第5章 計画段階配慮事項ごとに調査、予測及び評価の結果をとりまとめたもの並びに配慮書についての環境保全の見地からの意見の概要及び事業者の見解

5-1 計画段階配慮事項ごとに調査、予測及び評価の結果をとりまとめたもの

表 5-2-3-2(14) 行政機関からの意見と事業者の見解（地方自治体）

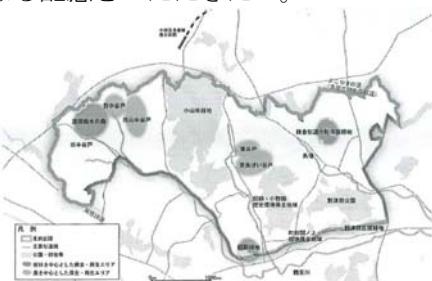
行政機関からの意見	事業者の見解
<p>○ 北部丘陵域には、豊かな自然環境と多くの歴史文化資源があり、環境及び景観に影響が出ないようにしていただきたい。特に、下図-1に示す6箇所のまとまりたった緑の地区は貴重な地区であるため、影響の無いよう更なる配慮をいただきたい。</p>  <p>図-1 6つの重要な緑のまとまり</p>	<p>北部丘陵地域はトンネル構造となるため、環境に及ぼす影響は小さいと考えていますが、やむを得ず立坑を設置する場合には、適切な対処を行います。</p>
<p>【参考】北部丘陵域の歴史・文化資源</p> 	
<p>【参考】北部丘陵域の谷戸の分布</p> 	
<p>(環境配慮書 第6章 6-1)</p> <p>○ 大気質について</p> <p>配慮書表6-1-5のとおり、工事の建設機械・資材運搬等の車両に起因する粉塵・排出ガス、また、供用開始後の車上電源のガスタービン発電装置由来の換気施設からの排出ガスにより、公害発生のおそれがあるため、配慮書6-5に掲げた事項等、公害防止上必要な措置を講じ、関係諸法令を遵守されたい。</p>	<p>今後の環境影響評価手続きの中で調査、予測・評価を行い、必要に応じて粉塵の飛散防止等の保全措置を講じます。なお、車上電源については、ガスタービンによらない誘導集電方式を採用することとしたため排出ガスは発生しません。</p>
<p>○ 騒音について</p> <p>配慮書表6-1-9のとおり、工事の建設機械・資材運搬等の車両に起因する騒音、また、供用開始後の換気施設の稼動騒音により、公害発生のおそれがあるため、配慮書表6-1-10に掲げた事項等、公害防止上必要な措置を講じ、関係諸法令を遵守されたい。</p>	<p>今後の環境影響評価手続きの中で調査、予測・評価を行い、工事中は必要に応じて、防音シートや低騒音型建設機械の使用等の保全措置を講じます。</p>
